TRANS/WP.29/2004/59
20 July 2004

ПРОЕКТ ДОПОЛНЕНИЯ 1 К ПОПРАВКАМ СЕРИИ 06 К ПРАВИЛАМ № 14

(крепления ремней безопасности)

Добавить следующий новый рисунок 1а:

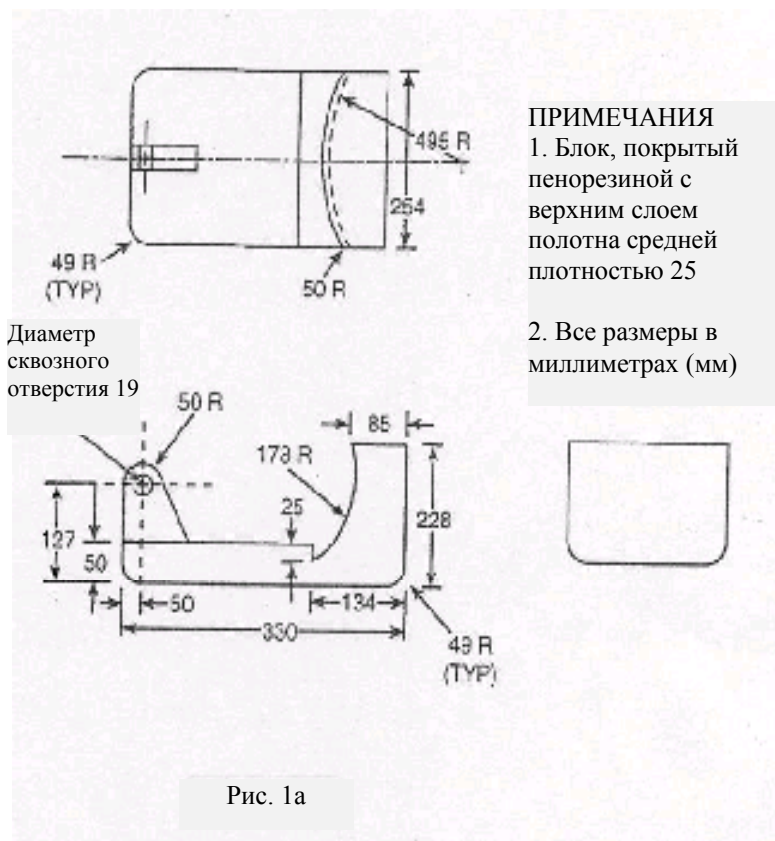
Приложение 5,

Натяжное устройство размером 244 мм или 406 мм, используемое для каждого сидячего положения, должно быть таким, чтобы его ширина в максимально возможной степени соответствовала расстоянию между нижними креплениями.

Натяжное устройство должно размещаться таким образом, чтобы исключить любое взаимное воздействие в ходе испытания методом отрыва, что может неблагоприятно повлиять на нагрузку и ее распределение".

Рис. 2

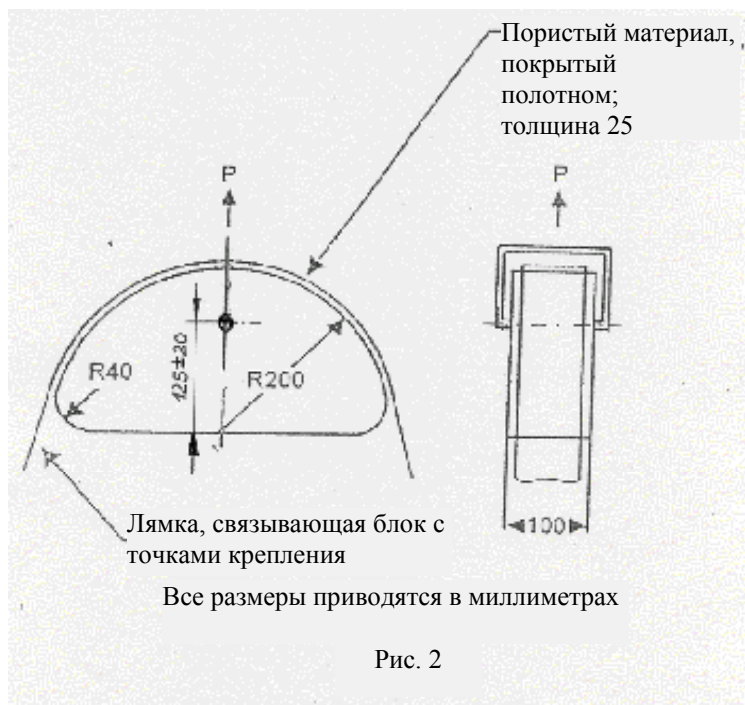
Рис. 2 изменить следующим образом:

Для фиксации лямки натяжное устройство плечевого ремня может быть изменено посредством дополнительного использования двух зажимов и/или нескольких болтов во избежание любого ослабления натяжения лямки в ходе испытания методом отрыва".
